Rapport d'analyse environnementale

**Réaménagement de la route 138
sur le territoire des municipalités de Sacré-Cœur
et des Bergeronnes
par le ministère des Transports**

Dossier 3211-05-366

Le 26 juillet 2004

Figure 2 : Tracé vis-à-vis le lac Jérôme

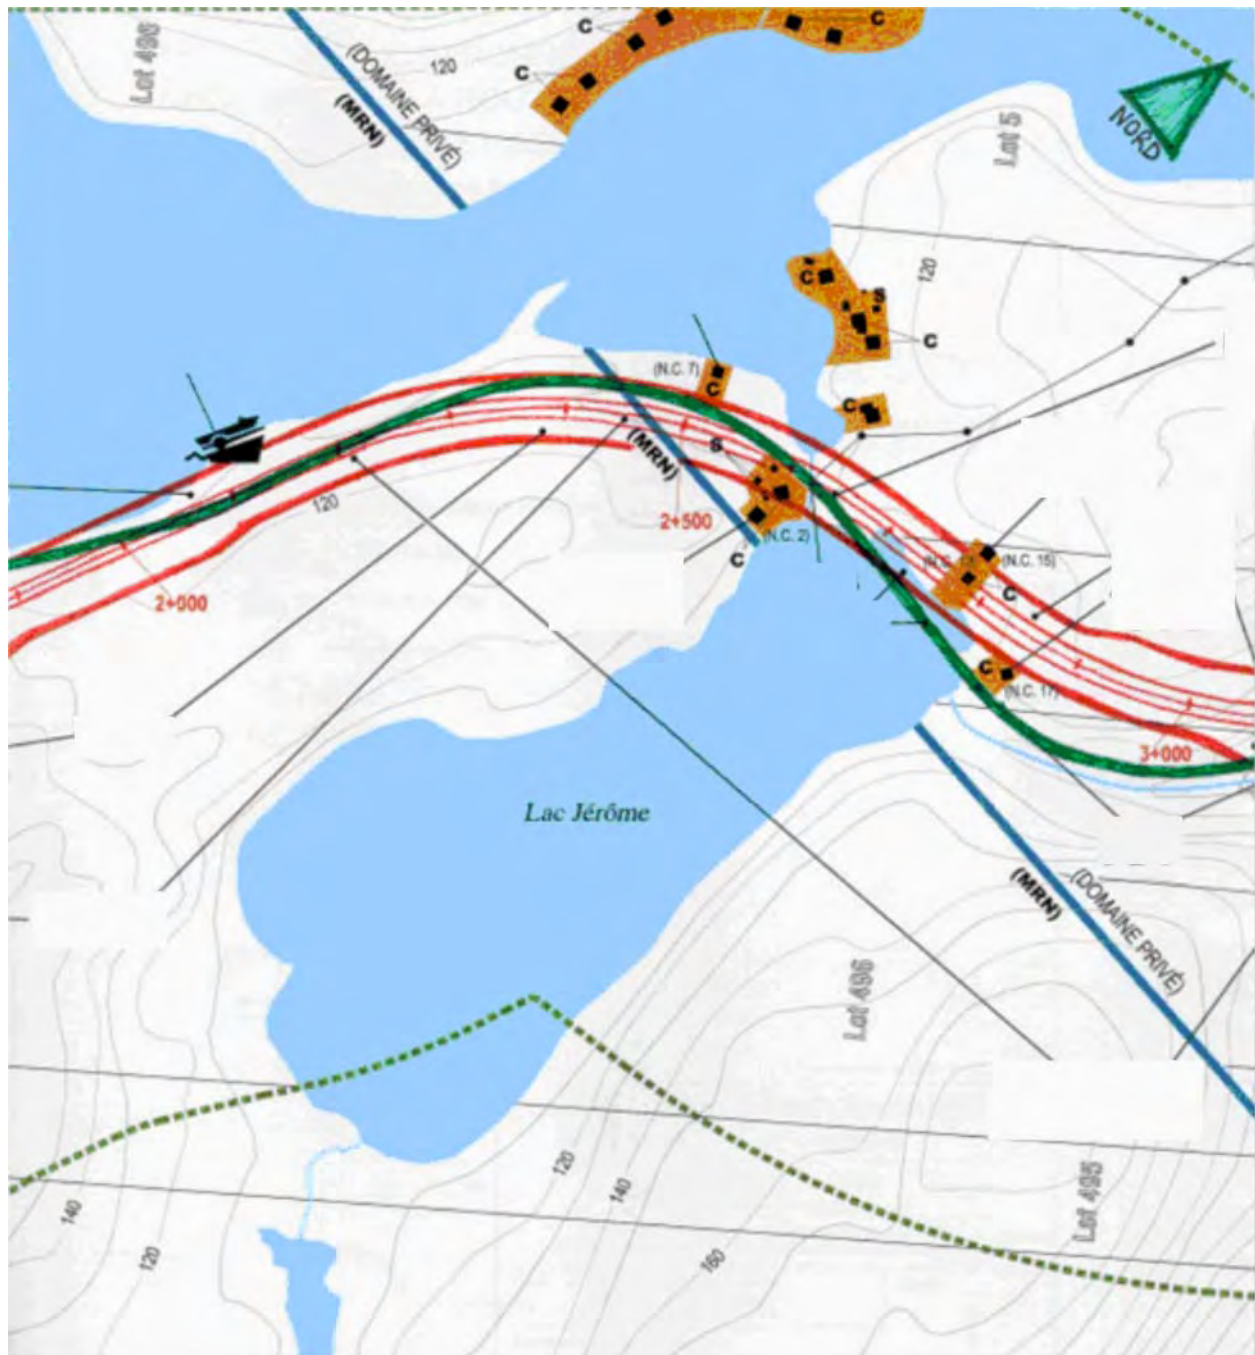
En ce qui concerne la perturbation à la hauteur du lac Jérôme, mentionnons qu'il y aura un remblayage dans une petite section délaissée du lac qui avait été créée lors des travaux pour le tracé actuel de la route. Ceci a eu pour effet d'isoler une partie du plan d'eau et de limiter les échanges avec le reste du lac Jérôme. L'eau y est stagnante et la profondeur d'eau moyenne est de 0,5 mètre. Ce remblayage fera disparaître à toute fin pratique cette mare d'eau qui n'abrite pas d'espèce faunique et floristique rare ou menacée. Cet impact sur ce milieu humide est quand même fort, mais il est impossible de l'éviter si on veut corriger le tracé selon les normes (voir figure 2). Pour éliminer l'artificialisation de ce secteur, le MTQ propose une scarification d'une section de la route actuelle avec une plantation d'arbustes. Ceci permettra de réduire l'érosion et redonnera à la berge un aspect un peu plus naturel. On y aménagera également une rampe de mise à l'eau et une aire de stationnement pour donner accès au lac Jérôme à même une partie de l'ancien corridor routier, conformément à la demande des gens du milieu. Cette demande provient des consultations publiques faites par l'initiateur en janvier 2001.
